## 第37回由良川水系・二級水系 河川整備計画検討委員会

一級河川由良川水系由良川上流圏域  
河川整備計画(変更原案)  
のパブリックコメントの結果等について

令和7年10月31日  
京都府

全体図

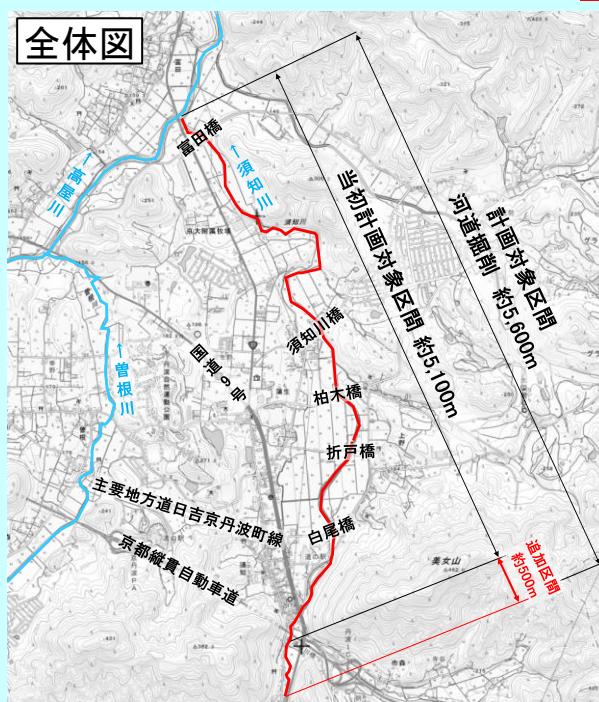
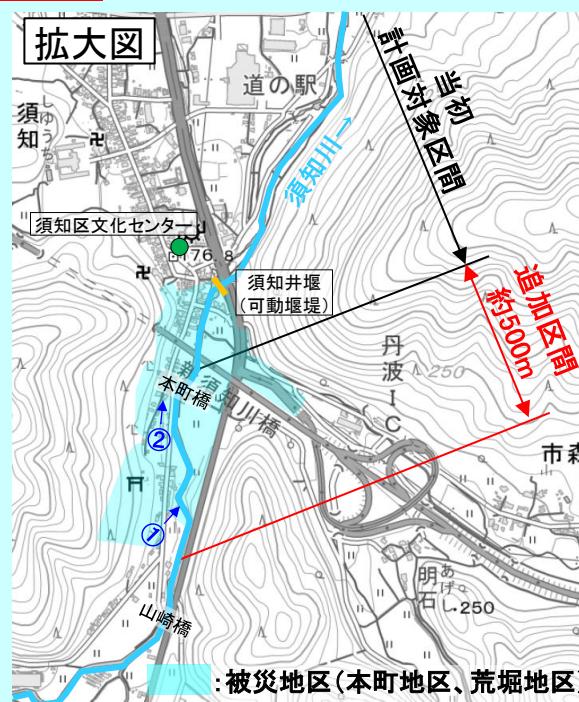
◇須知荒堀地区、須知本町地区では平成16年台風23号、平成25年台風18号、平成26年台風11号において浸水被害が発生しているため、須知川の河川改修区間を延長して欲しい。

氾濫形態や地形条件、土地利用状況等を勘案し、高屋川合流点(0.0km地点)～京都縦貫自動車道(5.1km地点)までを計画対象区間としていたが、府民意見を踏まえ、現地状況等を精査した結果、計画対象区間を5.6km地点まで延伸する。

【当初】高屋川合流点 0.0km地点～5.1km地点

【修正】高屋川合流点 0.0km地点～5.6km地点
